4020, avenue Hingston

Étude d'une demande pour autoriser la démolition de l'église et de la salle communautaire et la construction d'un projet résidentiel de 10 unités d'habitation

Étude d'une demande de PPCMOI pour autoriser la démolition de l'église et du centre communautaire et la construction d'un nouveau projet résidentiel comprenant 10 unités d'habitation pour la propriété située au 4020, avenue Hingston.
Dossier relatif à la requête no. 3001609957

Proposition - Plan sous-sol - Stationnement

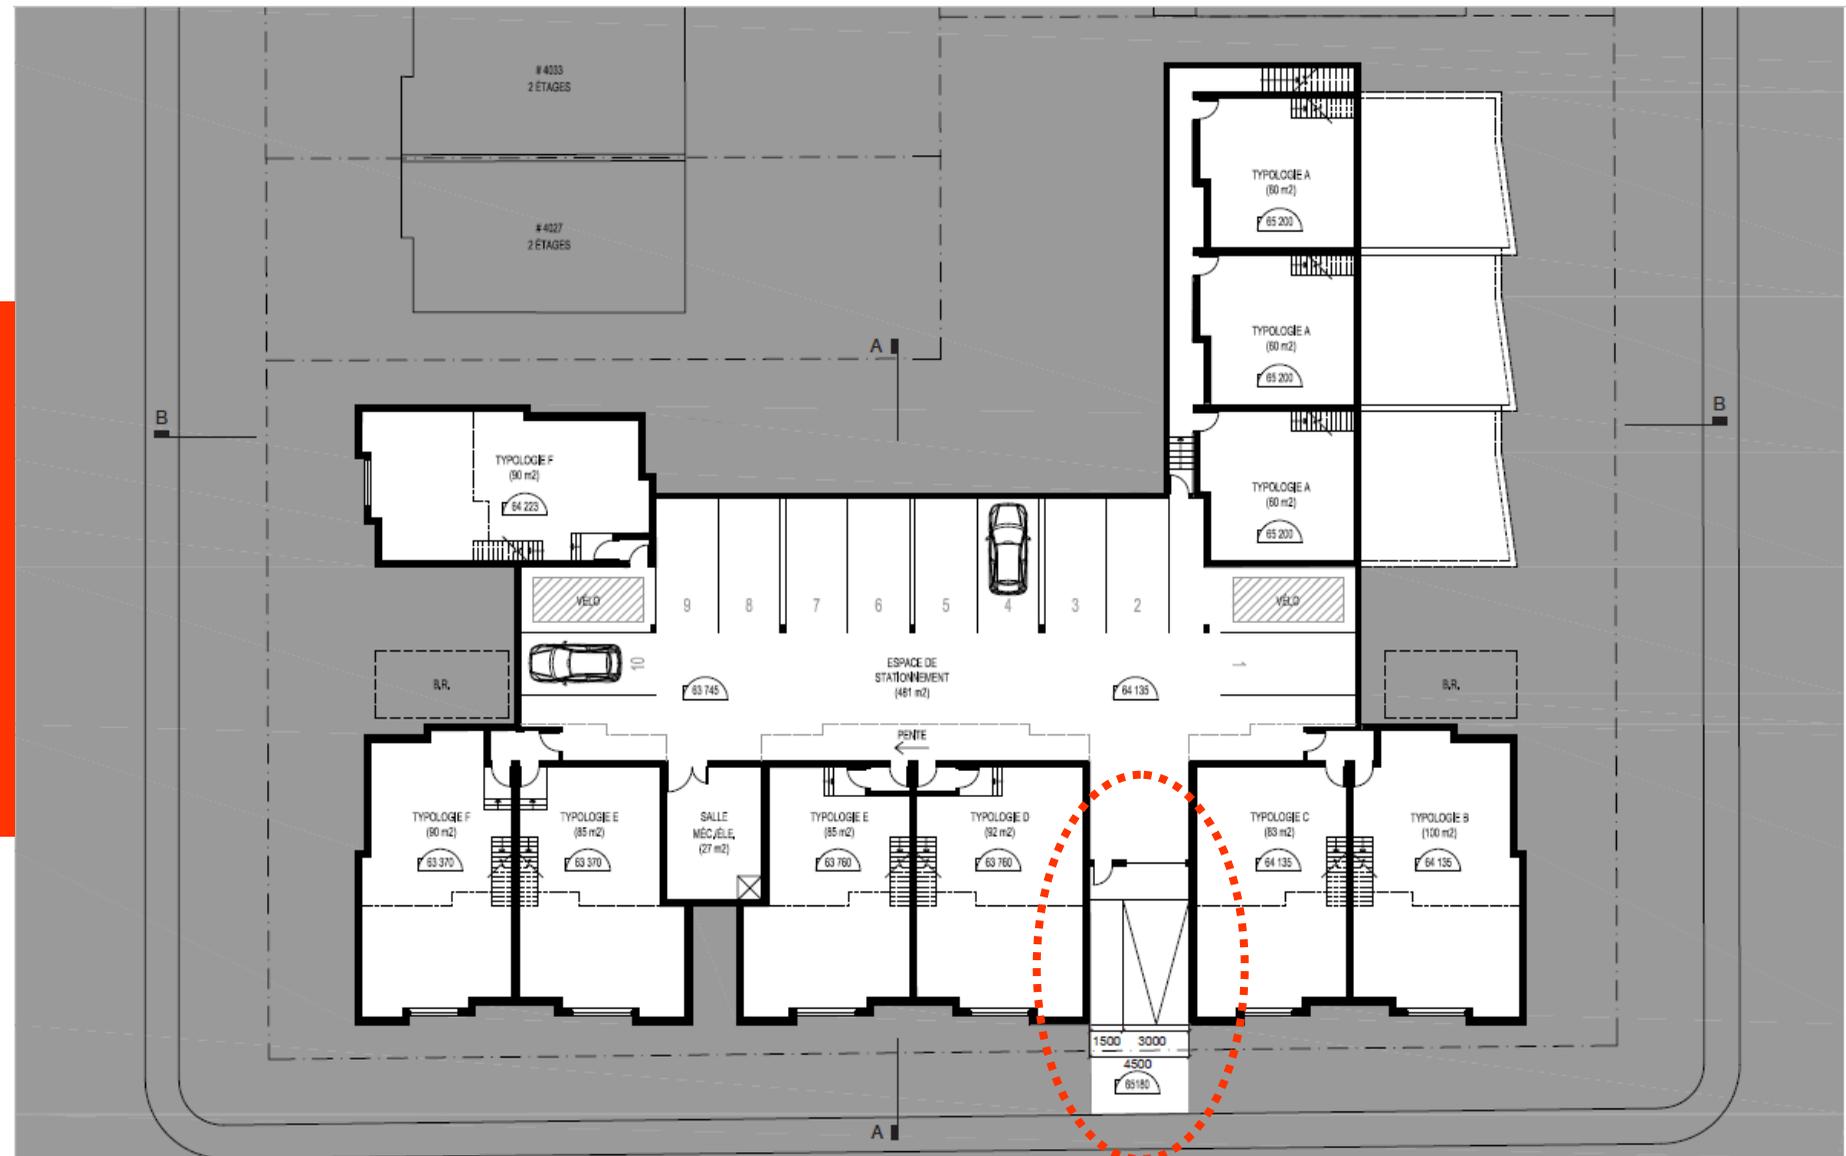
Commentaires du bureau technique

Déplacer la rampe d'accès au stationnement intérieur sur une rue locale (préférentiellement sur l'avenue Hingston) afin d'éviter les conflits entre les vélos et les automobiles:

- entrée étroite (3 m)
- peut causer des problèmes de visibilité à la sortie en raison de la topographie du terrain
- enjeu p/r à la bande cyclable en contresens de la circulation automobile sur N.D.G.
